Rapport de l'Inspection des installations classées

Visite d'inspection du 25/06/2026

FERROGLOBE FRANCE

Usine des Clavaux
38220 Livet-et-Gavet

Figure 29 : localisation des points de rejet sur le site FERROPEM

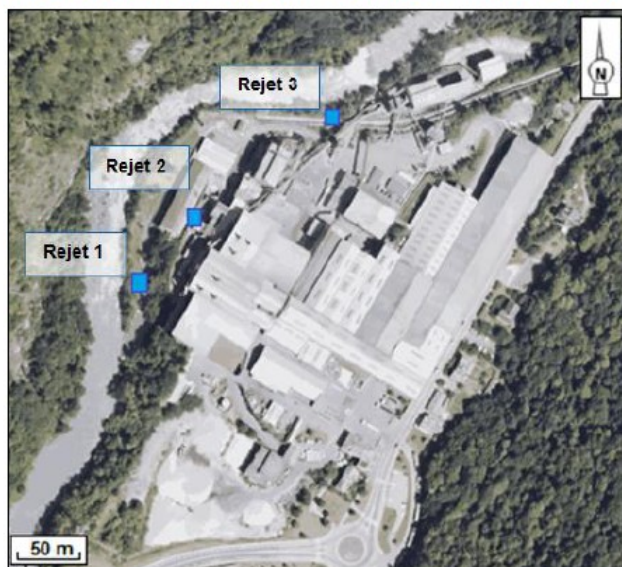
Le rejet de la surverse à la Romanche n'est plus réalisé au même endroit que le rejet n°2 comme le montre la carte ci-dessous.

Le rejet n°2 est légèrement en eau. L'exploitant n'est pas en mesure d'expliquer l'origine des effluents au rejet n°2. La mise à jour du plan des réseaux permettra d'identifier les installations émettrices.

Le rejet n°2 se déverse en amont d'un batardeau implanté sur un canal enterré et en eau qui rejoint ensuite la Romanche. Le rejet n°2 serait raccordé au bassin de refroidissement.
Au niveau de l'exutoire du canal, l'inspection constate la présence d'un rejet en provenance du canal susceptible de questionner le caractère étanche du batardeau.

- procéder à la surveillance des rejets n°2, n°1 et surverse (si en eau) dans le cadre des campagnes de mesures planifiées fin juillet 2026 et en septembre 2026 ; le cas échéant, les causes des dépassements des valeurs limites d'émission sont présentées et accompagnées d'actions correctives visant le retour à la conformité,

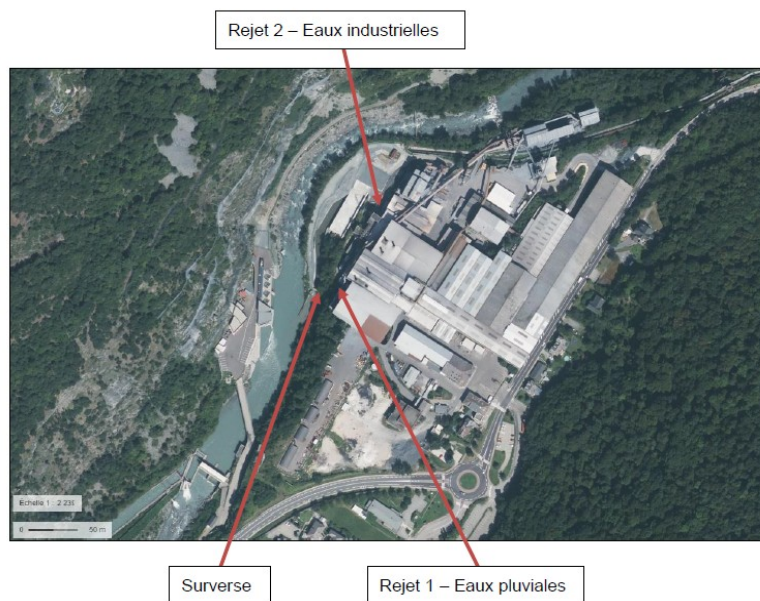
La surverse est implantée au niveau du bassin de refroidissement.
